**REALIZZAZIONE DI DUE ACCOSTI, INCLUSI PIAZZALI RETROSTANTI, E DI
UN TERMINAL PASSEGGERI PRESSO CANALE NORD SPONDA NORD E
RESECAZIONE MOLO SALI E BANCHINA PETROLI****ADEGUAMENTO TECNICO-FUNZIONALE
2025 MOLO SALI**
Venezia, ottobre 2025**REDAZIONE DOCUMENTO ATF****ALESSANDRA LIBARDO** REFERENTE TECNICO E RESPONSABILE AREA PIANIFICAZIONE URBANISTICA**FEDERICO ZOCCARATO** REFERENTE TECNICO AREA PIANIFICAZIONE URBANISTICAVALIDATO DA **ANTONIO REVEDIN** DIRETTORE PIANIFICAZIONE STRATEGICA E SVILUPPO

Pertanto, è stata predisposta una modifica progettuale all'intervento di risagomatura del Molo Sali che varia la sezione del Canale Industriale Nord e si è reso necessario il presente Adeguamento Tecnico Funzionale.

Figura 9: Modifica alla “ricalibrazione (smusso) Molo Sali”, stato di progetto dell’ATF 2025 Molo SALI e sezione 1.

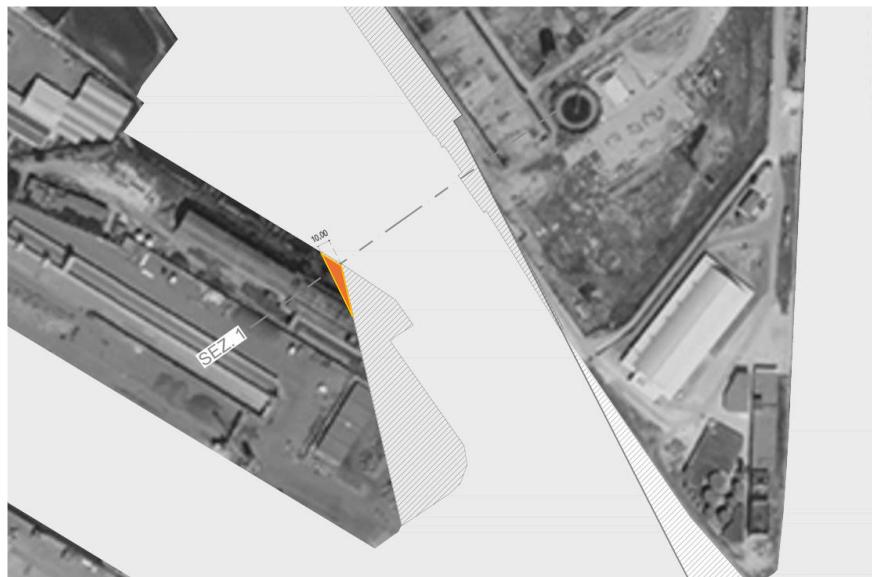
Nel dettaglio il progetto prevede la modifica della precedente “ricalibratura Molo Sali” approvata nell'ATF 2025 Marghera Nord e riportata nell'immagine che segue. Tale variazione progettuale, sebbene di modesta portata, varia il Piano Regolatore Portuale vigente e pertanto è oggetto di Adeguamento Tecnico Funzionale, nel seguito ATF 2025 Molo Sali.

La modifica al progetto precedente è stata calibrata anche in considerazione della sussistenza dell’interesse culturale (art 10 c.1, 2 e 12 del D.Lgs. 42/2004) posta (in data 15 luglio 2014) sul retrostante fabbricato denominato Complesso ex Monopoli e Tabacchi, che ha richiesto il mantenimento di parte dell’edificio.

Figura 10: Allargamento della sezione del Canale Industriale Nord in esito al progetto sotteso all’ATF 2025 Molo Sali.

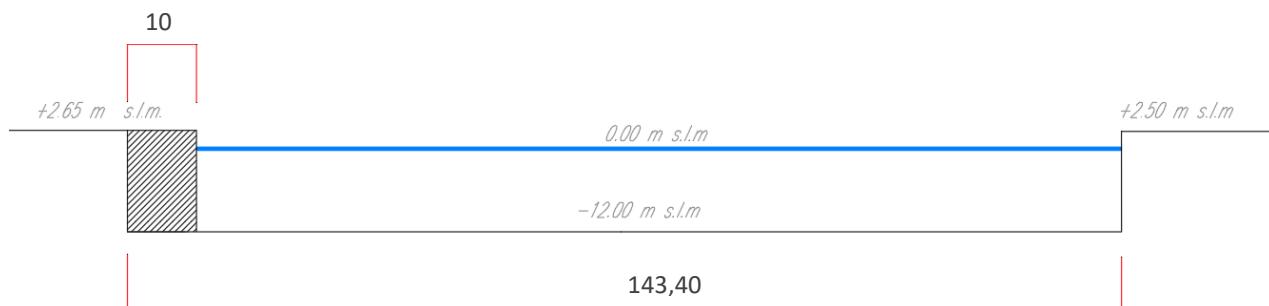
L’intervento aggiuntivo comporta variazioni nella movimentazione delle materie rispetto al progetto originario, in particolare, determina un incremento dei volumi complessivi da movimentare pari a:

- **708 m³** di materiale derivante da scavo;
- **3.537 m³** di materiale derivante da dragaggio.

Figura 12: Planimetria con arretramento sponda, ATF 2025 Molo Sali.

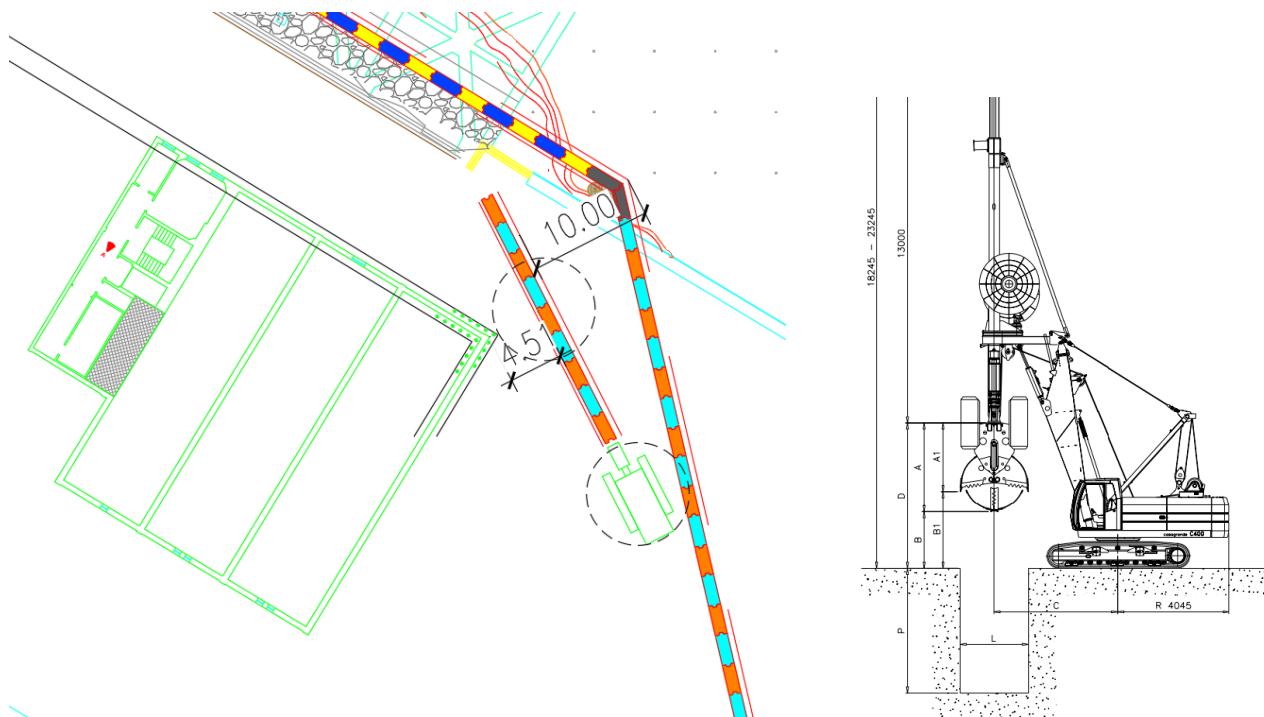
La ricalibrazione aumenta la sezione di progetto del Canale Industriale Nord, in corrispondenza dello spigolo dei Monopoli e dell'angolo della cassa di colmata Sali, portando la sezione minima del canale a 143,40 metri, modificando quindi leggermente l'asse della sezione prevista e aggiungendo circa 14 metri rispetto a quella prevista dall'ATF 2025 Marghera Nord.

Tale allargamento è il limite massimo dello scavo realizzabile in quanto deve essere garantito uno spazio utile tra fabbricato esistente (vincolato) e sponda di 4,5 metri, per consentire il passaggio del mezzo meccanico che effettuerà lo scavo. La planimetria sottostante compara il marginamento previsto dall'ATF 2025 Marghera Nord approvato e dal vigente ATF 2025 Molo Sali.

Figura 15: ATF 2025 Molo Sali

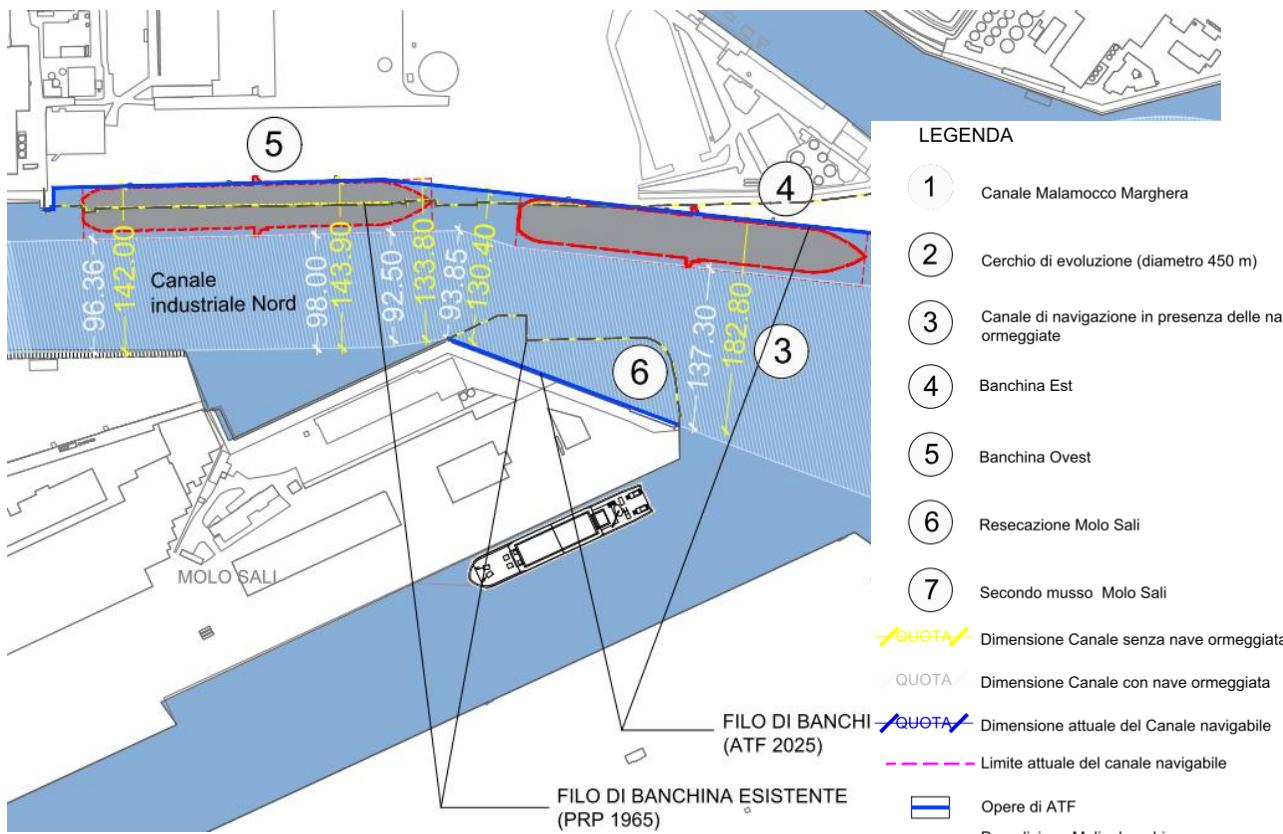
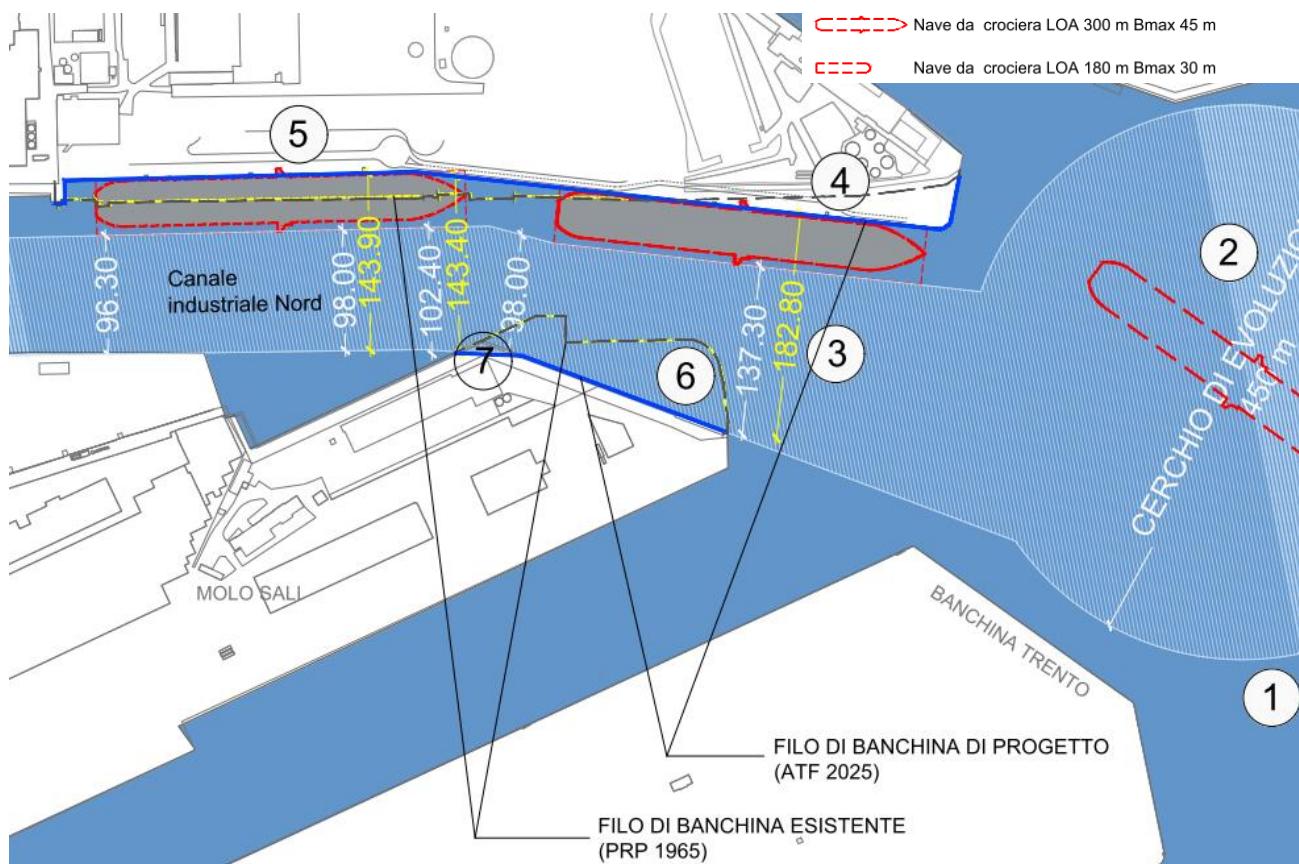
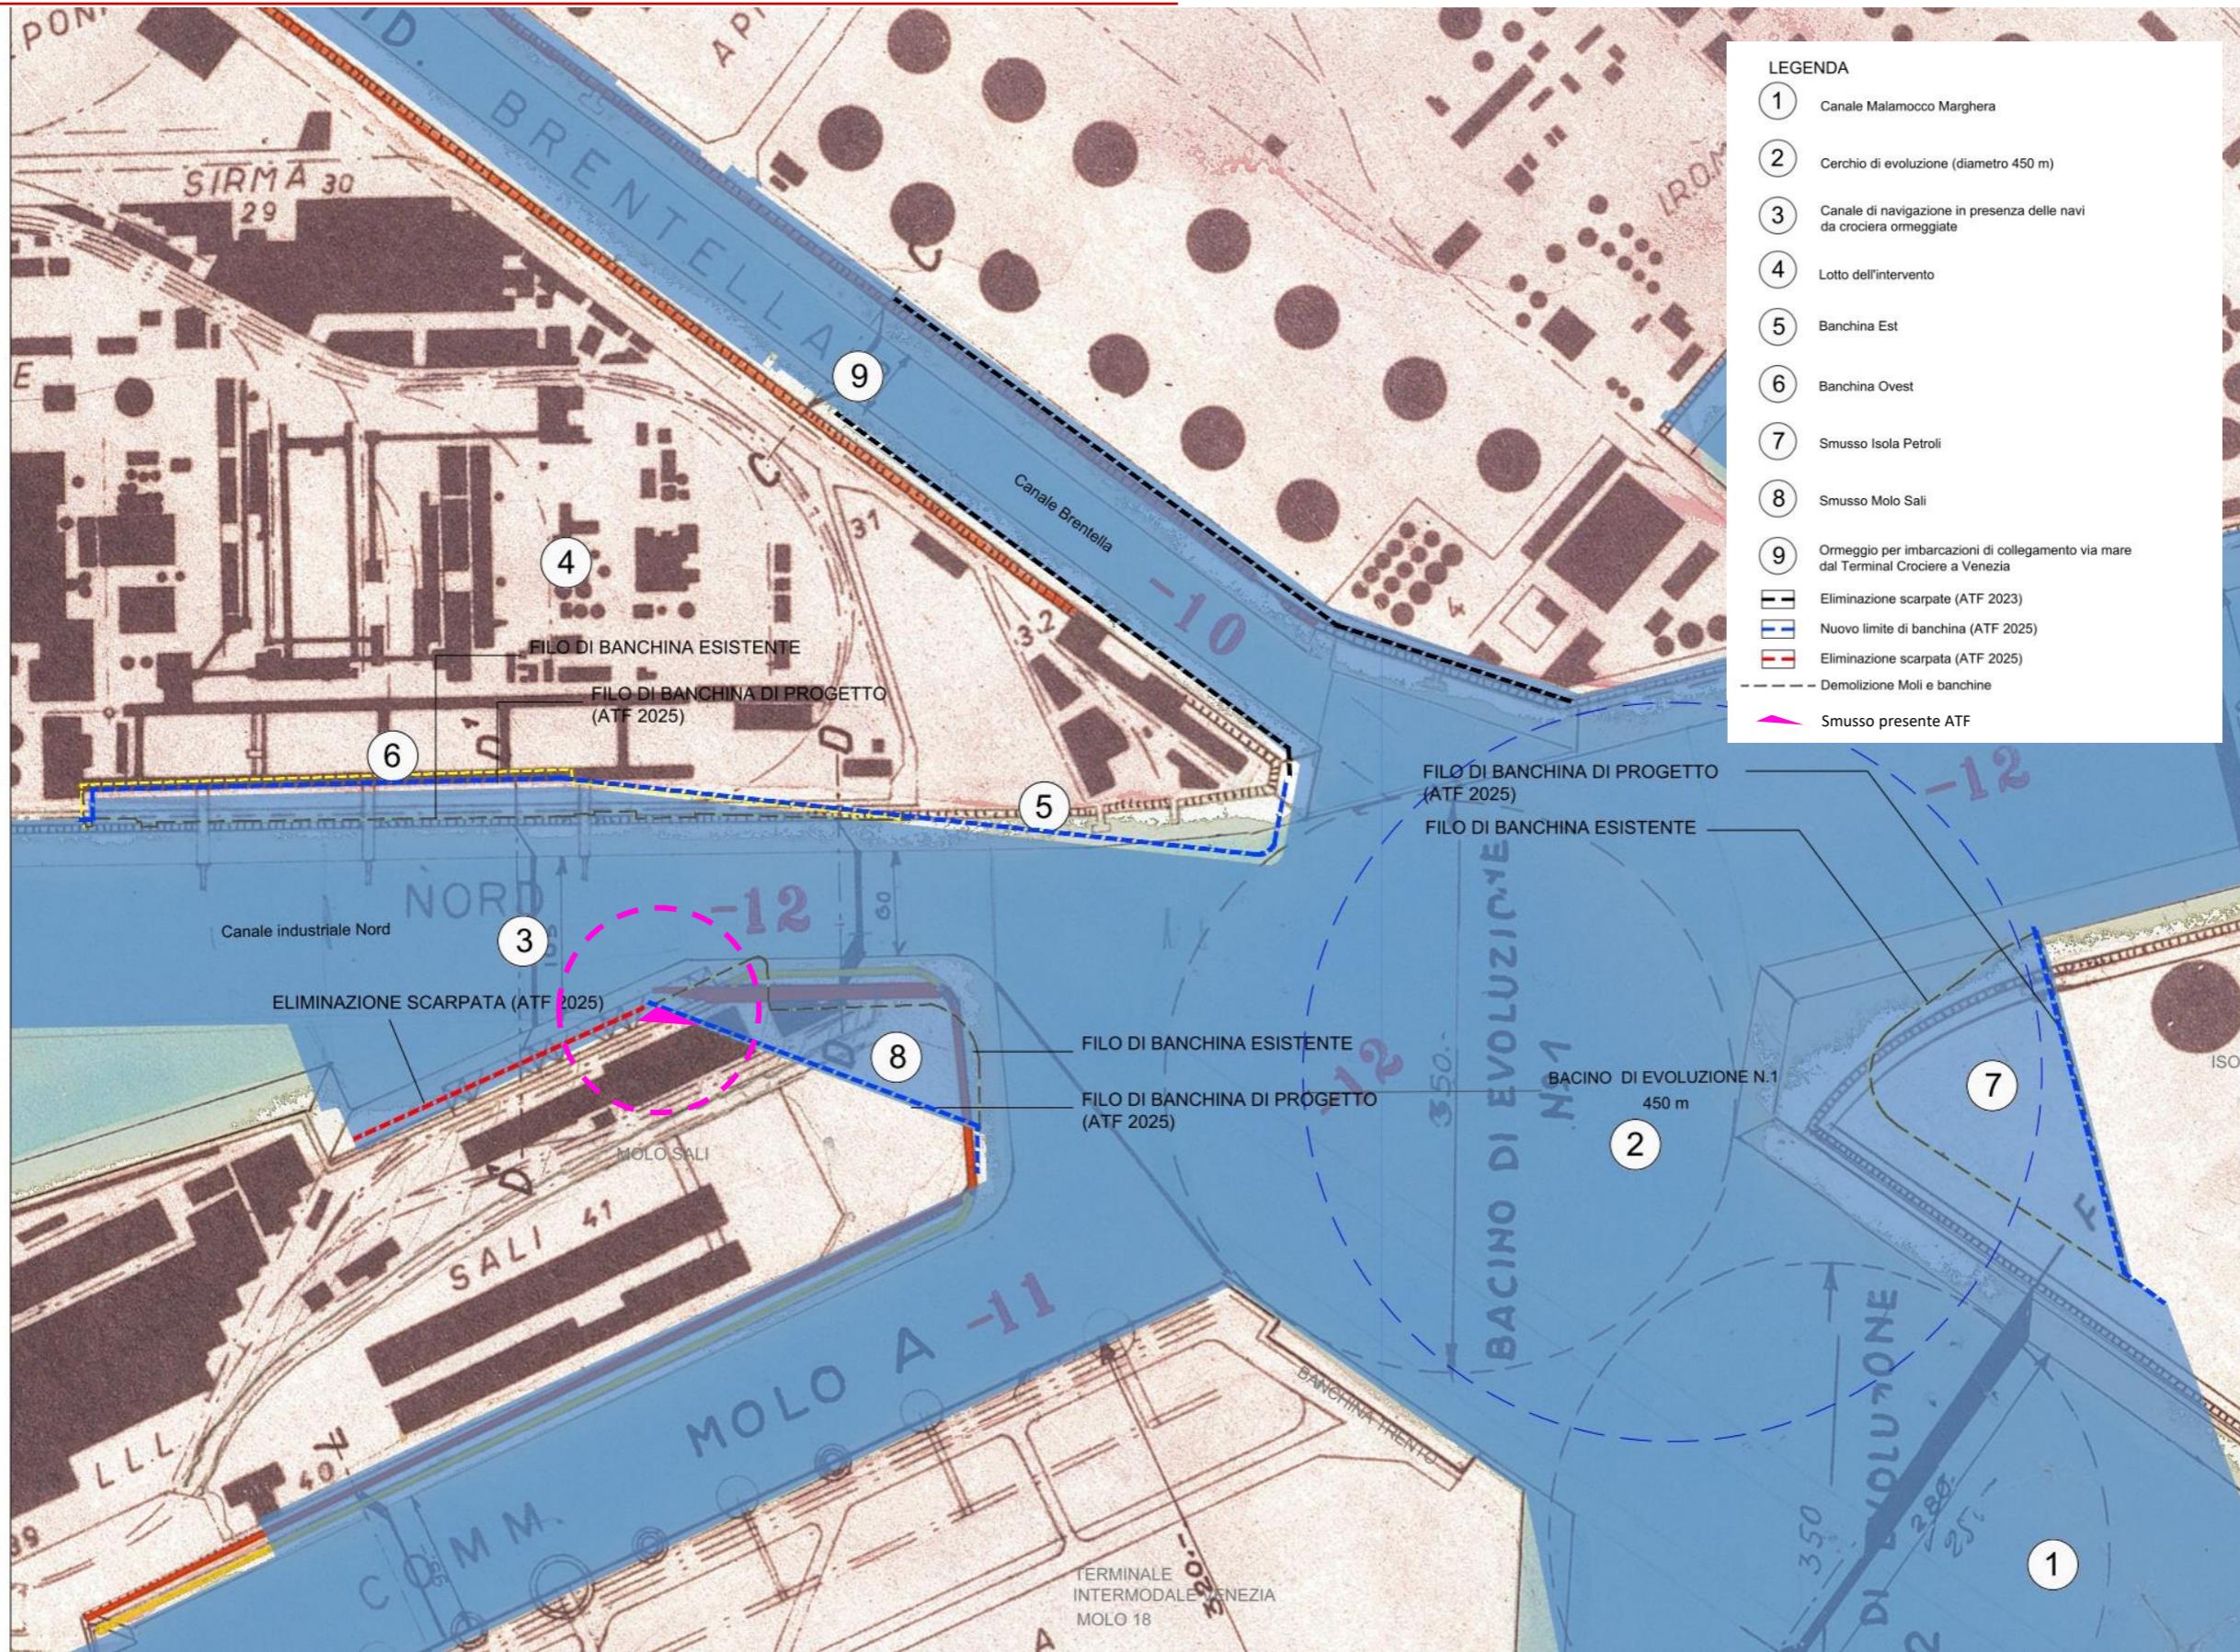
Il presente ATF modifica la ricalibrazione dello smusso del Molo Sali, mantenendo la parte del fabbricato sul quale sussiste l'interesse culturale (art 10 c.1, 2 e 12 del D.lgs. 42/2004) posto sul Complesso ex Monopoli e Tabacchi (in data 15 luglio 2014) che ha condizionato la progettazione in quanto ha richiesto il mantenimento di parte dell'edificio.

Figura 17: Nuova configurazione del Piano Regolatore Portuale, e sezione D'-D'.

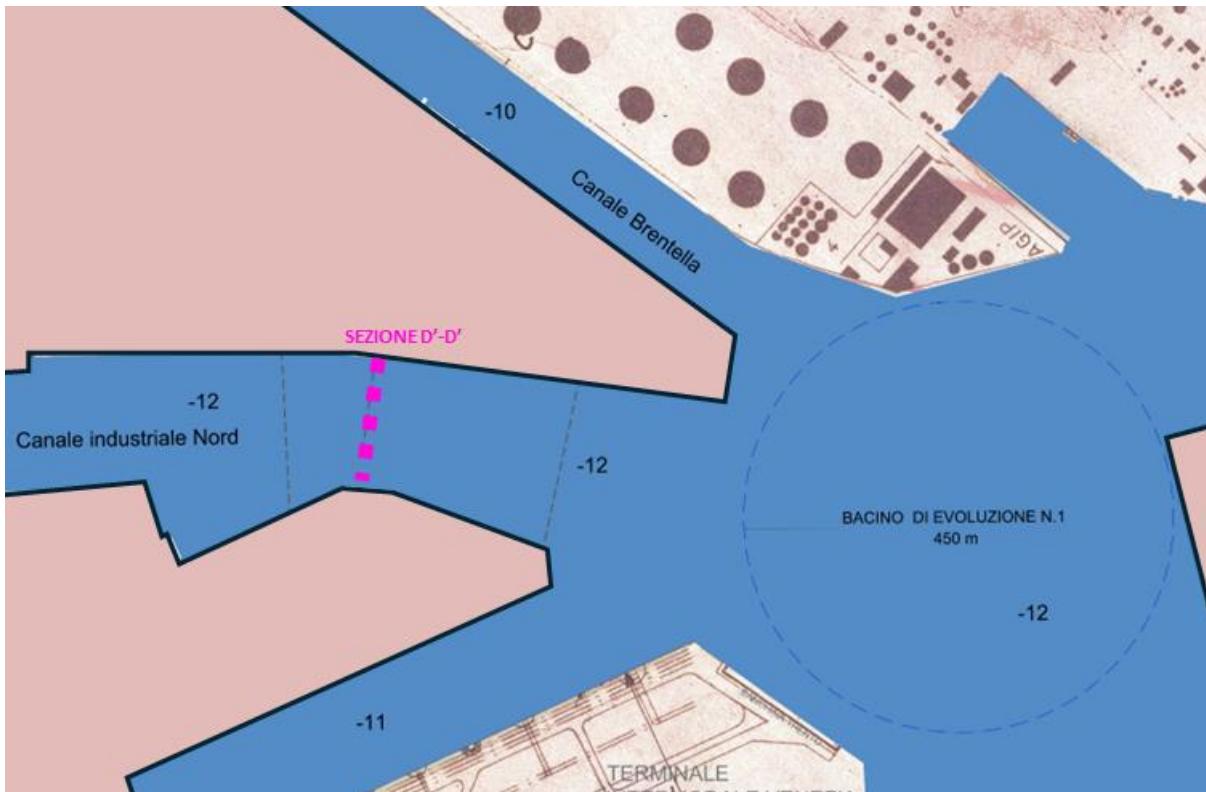
L'unica sezione che viene modificata è la D' – D' che con l'ulteriore scavo porta la larghezza del canale a 143,40 m e la profondità di -12 m.
